Formular de evaluare a condițiilor de accesibilitate a clădirilor publice

Echipa de evaluare: SRL SantaRa, Monitor de accesibilitate

Categorii	Indicatori	Date colectate
Localitate, raion:	Chioselia rusa (Comrat)	
Adresa, strada, nr.:	str Molodejnaia 16	
Instituția:	BESV 36/41 Clădirea primărei	
Tipul instituției:	Administrație publică locală	
Latitudinea: **Longitudinea:**	46.52160852 , 28.303548556	
Căi de acces către clădire		
	Tip înveliș:	Asfalt
	Drumurile/Căile de acces sunt:	Denivelate
	Trotuare:	Nu
	Poartă intrare:	Nu
	Prag poartă:	Nu
	Borduri:	Nu
	Scări/Trepte:	Nu
	Bariere (piloni și/sau bolarzi stradali, panouri publicitare):	Nu
	Nivel:	Orizontal

Fig. V.32.b Pampă de acces paralelă cu intrare în clădire

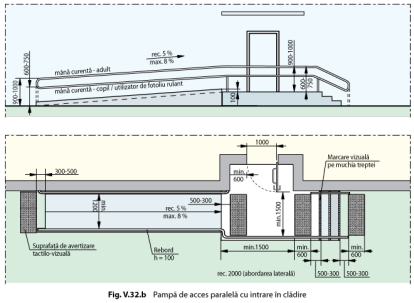
Intrarea în clădire este la nivelul solului:	Nu
Dacă este folosită o intrare alternativă, există indicatoare care arată direcția către aceasta:	Nu
La intrare sunt trepte:	Da, 4 trepte , Înălțime totală a treptelor/scărilor (cm)20 cm
La intrarea în clădire este instalată o platformă de ridicare (verticală sau înclinată):	Nu
Ușa se deschide în interior sau exterior:	Exterior
Dimensiunile pragului/spațiului din fața ușii de întrare în clădire:	200 cm x 150 cm
Înălțimea pragului ușii (de la nivelul solului până la nivelul superior al pragului):	4 cm Standard: Se aplica regula de 1:10
Dacă există trepte, sunt semnalate treptele cu elemente contrastante și/sau tactile:	Nu Standard: prima și ultima treaptă trebuie semnalate în culori contrastante
Există rampă de acces:	Nu
Nu există rampă, dar sunt șine metalice:	Nu

Fig. V.24. – Exemplu de conformare a suprafețelor vitrate în cadrul foii de ușă și realizarea contrastului vizual, atunci când ușa și suprafețele adiacente sunt vitrate	
Coridoare		
	Coridoare:	Da

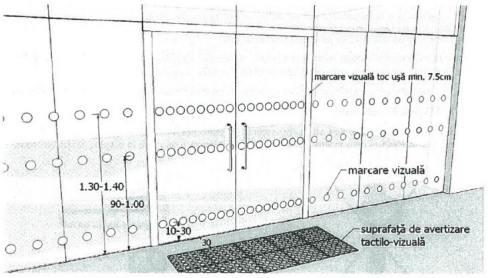
Categorii	Indicatori	Date colectate
	Dimensiuni ușă de intrare:	Dublă: 90 cm + 40 cm Standard: lumina ușii duble trebuie să fie de minim 90 cm Ușa mică din cea dublă este blocată
	Prag ușă de intrare:	Un prag cu înălțimea: 4 cm Standard: pragul trebuie să fie de maxim 2 cm
	Ușile de la intrare și din interiorul clădirii sunt dotate/marcate corespunzător cu semne contrastante:	Nu Standard: este o diferență de culoare contrastantă (culori închise / culori deschise) între perete și podea
	Fig. V.23. – Exemplu de conformare a suprafețelor vitrate în cadrul foii de ușă și realizarea contrastului vizual

Galerie - Uși

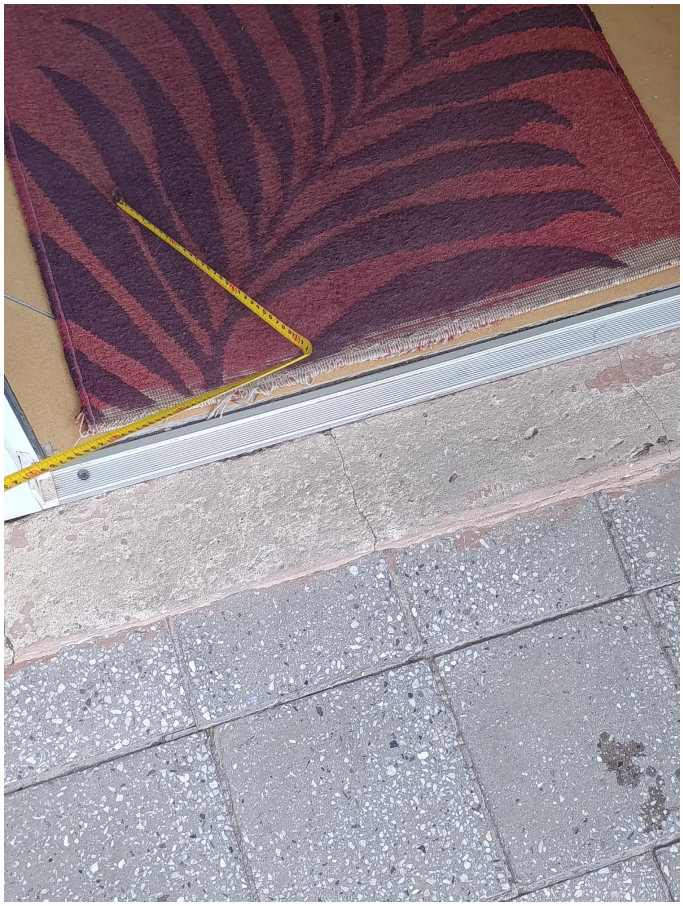
Există o singură intrare comună:	Nu
Există o intrare/ieșire de rezervă?	Nu
La intrarea în clădire există turnichete sau bariere rotative:	Nu
Deschiderea ușii este ușoară și necesită puțin efort (chiar dacă ușa este dotată cu amortizor):	Nu
Pentru persoanele cu dizabilități este rezervată o intrare separată:	Nu
